Bruxelles, le 31 janvier 2005.
Ref. : 04-11 Mérode / C-21

Nous avons assisté à la Commission de Concertation du 25.01.05 à Saint-Gilles. Etaient présents 3 personnes de la commune, 1 de la région, 2 de l'IBGE, 1 des Monuments et Sites. Alex et Quentin étaient présents eux aussi.

ARCHITECTE	MAITRE D'OUVRAGE	CHANTIER	MODIFICATIONS	
Mario Keppou Bernard André 167, avenue Milmamps 1030 Bruxelles	Copropriété du 127, rue de Mérode 1060 Saint-Gilles	127, rue de Mérode/ 20, rue Coenraets 1060 Saint-Gilles		
DEMANDE DE PERMIS D'URBANISME		DATE: 25.01.2005		
VUE DU MITOYEN COENRAETS		ECH.: -		
PLAN		DOSSIER: 127-MERODE-PU		
C.1

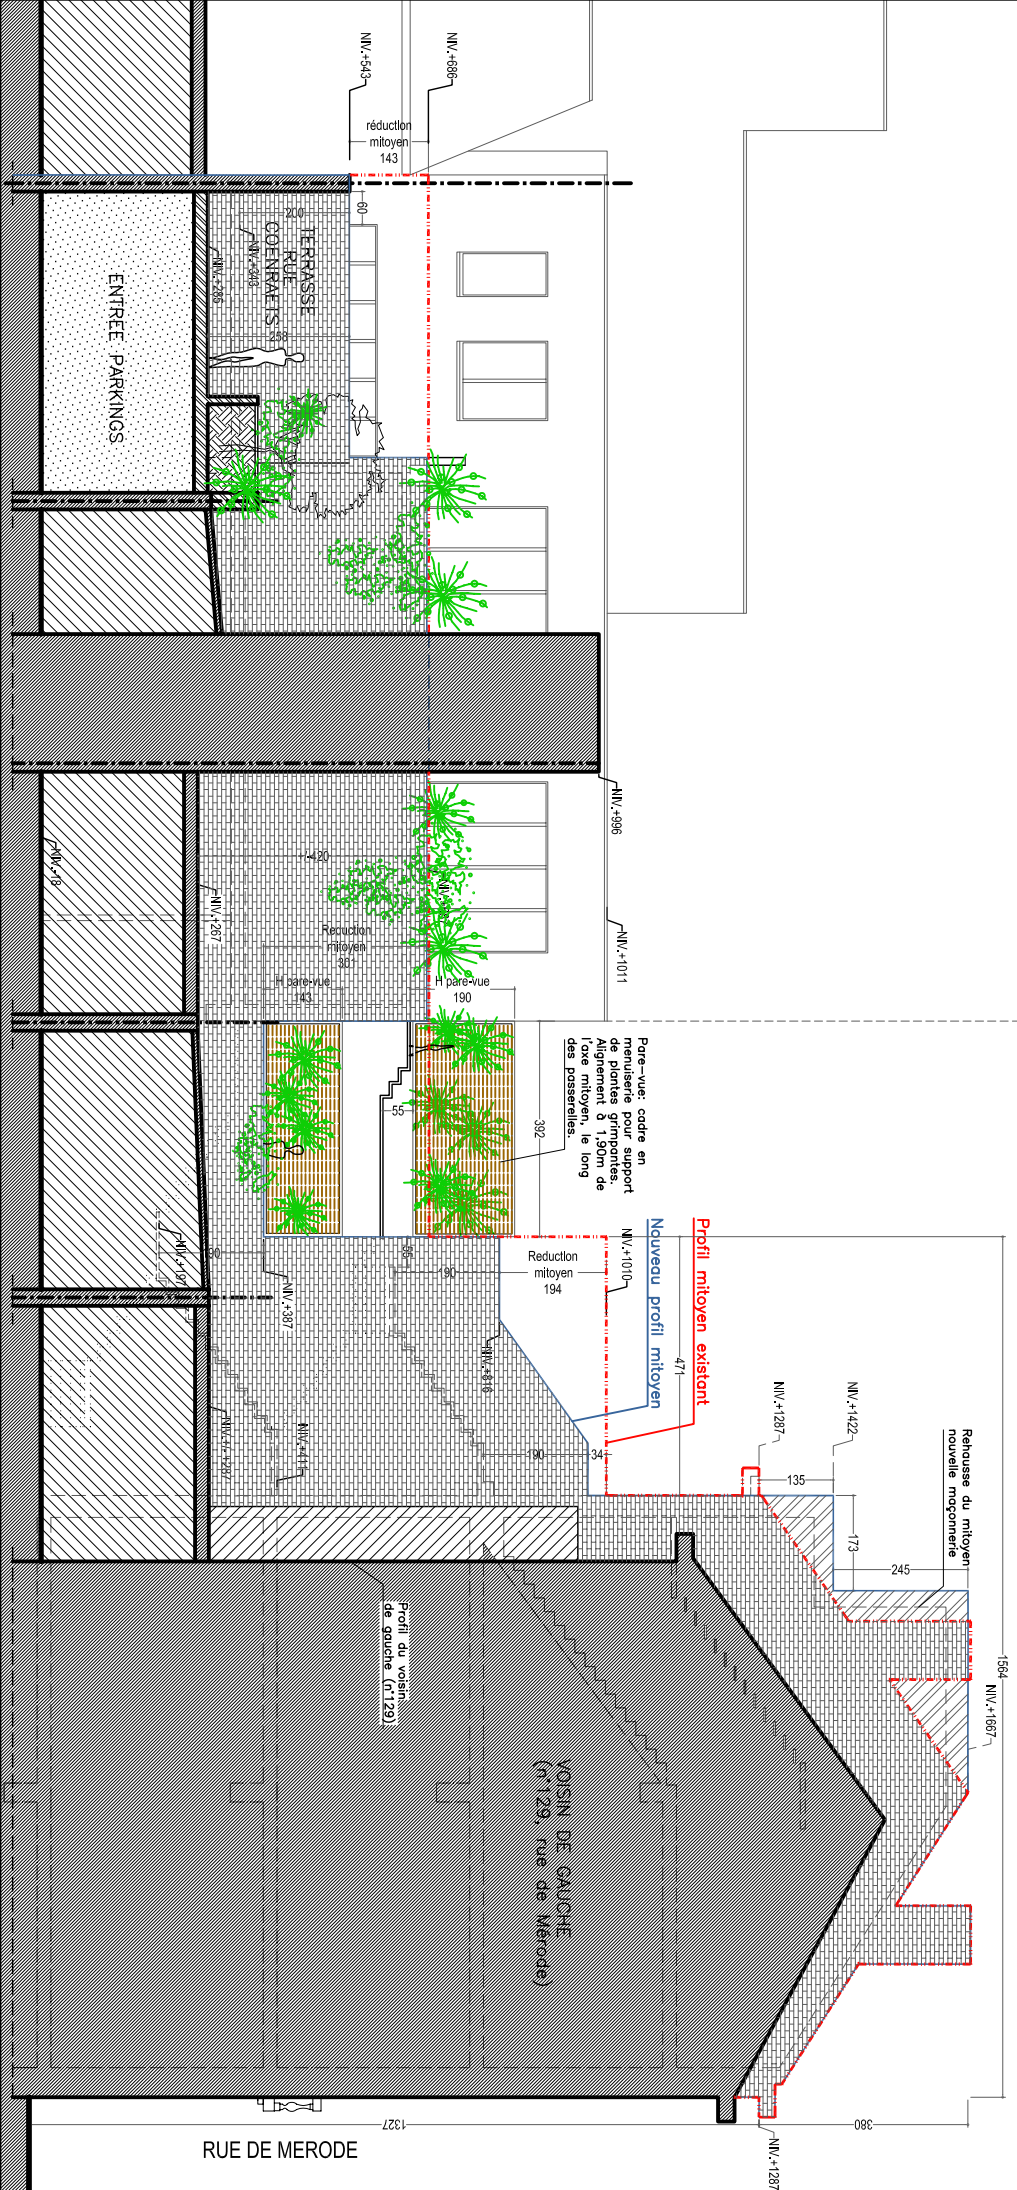
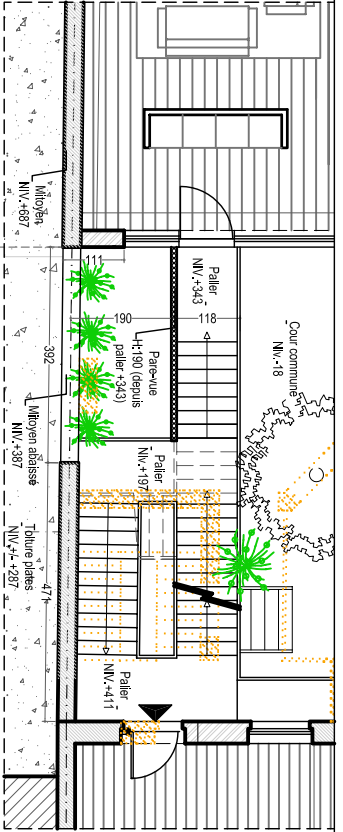
D'entrée de jeu, Mme. Baetman (de la commune) nous signale que tous les membres de la CC (et en particulier la teigne de l'IBGE) ont un problème avec la cage d'escalier ouverte.

Le problème consiste, avant toute chose, aux nuisances sonores que pourrait générer l'utilisation de cet escalier ouvert (par exemple si l'un d'entre vous rentre mort saoul à 3h du matin) : tout le voisinage subirait le bruit produit par les usagers de cette cage d'escalier.

Ensuite, l'escalier poserait un problème de par son implantation dans la cour : de ce fait, la cour n'est pas dégagée au maximum, comme elles le désirent. De plus, le mitoyen avec les voisins Coenraets n'est pas réduit au minimum.

Ces dames souhaitent donc que nous fassions une cage d'escalier pour l'Hôtel de Maître et une autre pour le bâtiment industriel. Et que les deux soient incorporées dans le volume des bâtiments.

Nous avons été jusqu'à proposer une alternative pour atténuer la présence du mitoyen vers les voisins Coenraets en le trouant au niveau des passerelles vers les lofts...

Par contre, afin de leur montrer notre bonne volonté, nous pourrions leur faire une proposition où la cage d'escalier reste où elle est prévue, mais que celle-ci soit encloisonnée.

Soit en l'implantant dans la cage d'escalier actuelle, préservée en l'état (et en l'ouvrant au niveau du rez-de-chaussée / premier afin de garder l'impression d'ouverture de la cour).

Soit en construisant une nouvelle enveloppe autour de la cage d'escalier projetée (par exemple en verre, à étudier en terme de coût).

COUPE DANS JARDINS VOISINS

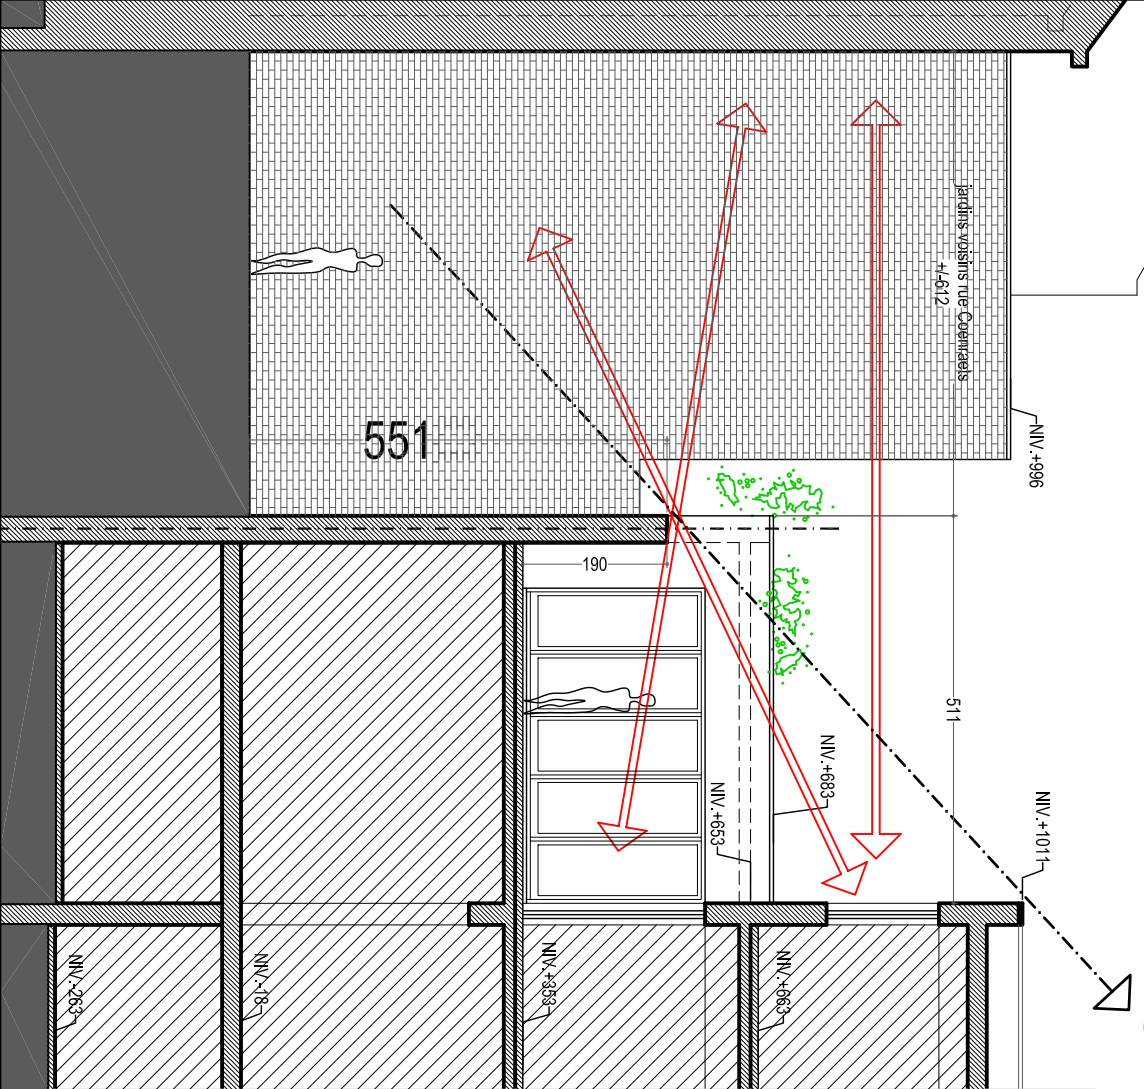
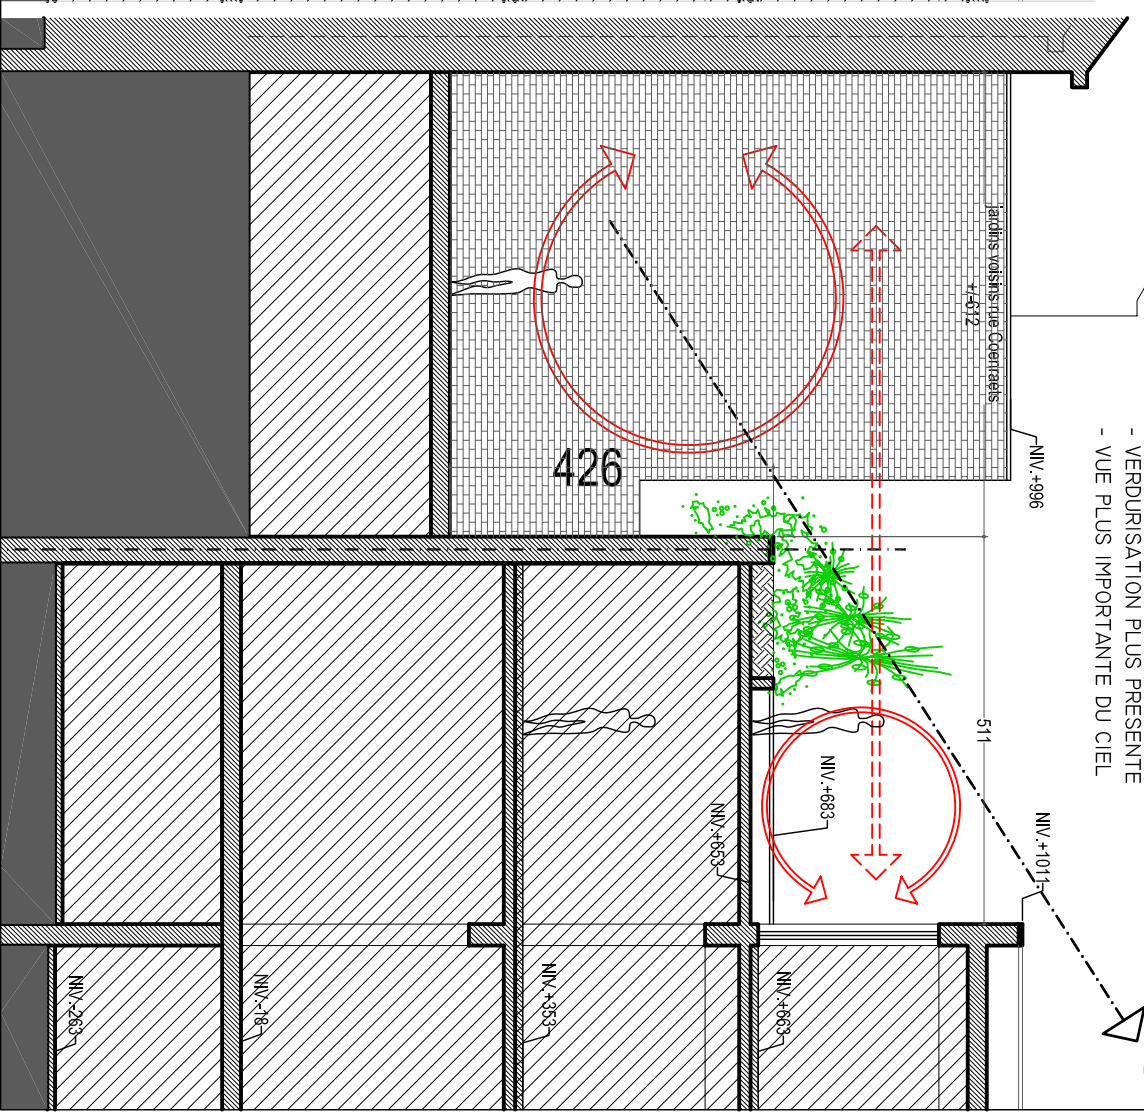
Suite à notre entrevue avec les dames de la commune la semaine précédente, nous avons produits lors de la CC quelques documents explicatifs, visant essentiellement à démontrer la pertinence de notre intervention quant à la gestion des vis-à-vis avec les voisins de la rue Coenraets et du voisin de droite rue de Mérode (cf les explications que nous vous donnions lors du dernier compte-rendu).

Nos arguments semblent avoir été entendus, et ces dames paraissent beaucoup moins convaincues que la solution pour améliorer l'intérieur d'îlot est de créer des petits jardins au rez-de-chaussée des voisins (sorte de PPAS junior).
